MISE À JOUR DE L'AVIS DE SÉCURITÉ D'UTILISATION URGENT

Capuchon de la batterie pour pompe à insuline MiniMed™ séries 600 et 700

Référence Medtronic : FA1249

Ancien boîtier de la pompe (à gauche) et nouveau boîtier de la pompe (à droite)

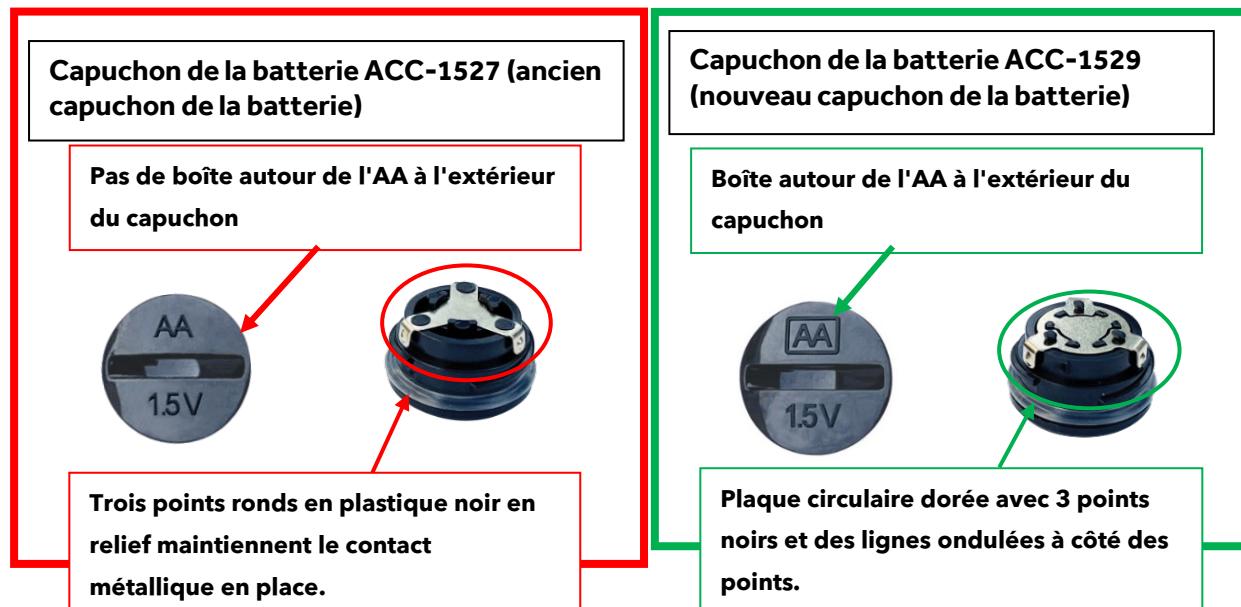
5. Un autre moyen d'identifier le nouveau boîtier de la pompe est de regarder le numéro de série à l'extérieur de la pompe. Le numéro de série se trouve à l'arrière de la pompe, sous le clip de ceinture. Le numéro de série du nouveau boîtier de la pompe est gravé au laser à l'arrière de la pompe, alors que le numéro de série figure sur un autocollant argenté apposé sur la pompe de l'ancien boîtier.

Les pompes dont la version **matérielle** commence par **A2** ou dont le numéro de série est **gravé au laser** ne sont pas concernées, ces pompes ne doivent pas utiliser le capuchon de batterie dont le numéro de modèle est ACC-1529.
